PRÉFET DE LA REGION D'ILE-DE-FRANCE

*Nos réf : EE-1020-15*

### **Avis de l'autorité environnementale sur le projet d'aménagement du quartier Léon Blum à Issy-les-Moulineaux (Hauts-de-Seine)**

Programmation par îlot d'intervention – Source : étude d'impact

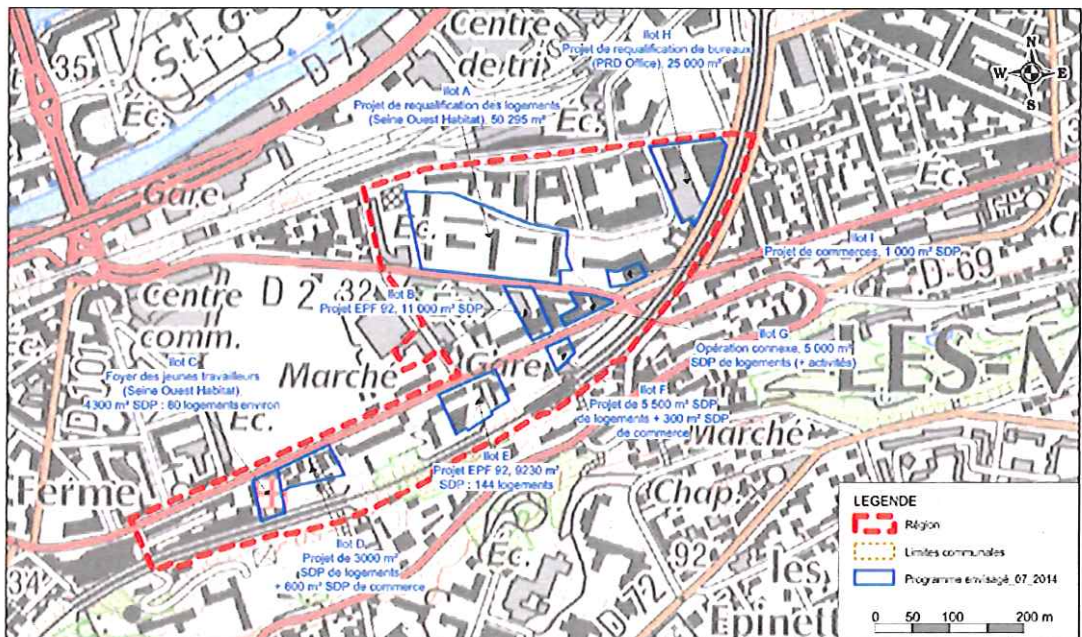
La présentation du projet pages 159-174 est satisfaisante au stade de la création de ZAC en ce qu'elle reprend pour chaque îlot la programmation, la hauteur et une illustration – plan, vue projetée ou volumétrique. Toutefois les illustrations sont peu nombreuses et réduites. Les constructions sur chaque îlot et leur intégration urbaine devront être définies plus précisément aux étapes ultérieures du projet.

Principes d'aménagement retenus – Source : étude d'impact / CDT Grand Paris Seine Ouest

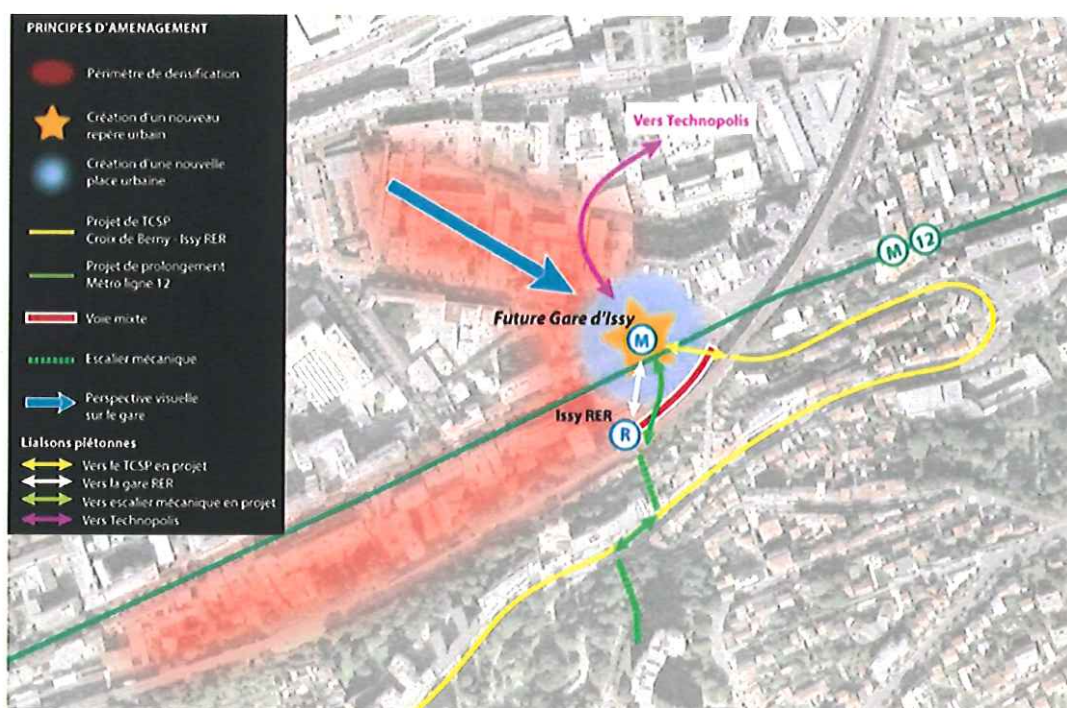
L'évolution du programme des constructions est bien mise en avant. Les différentes possibilités d'aménagement de l'espace public de la place Léon Blum vers les différents îlots d'intervention doivent quant à elles être mieux décrites. Le pétitionnaire doit permettre au public de mieux juger de l'articulation du programme des constructions avec les grandes orientations définies (cf. ci-dessous).
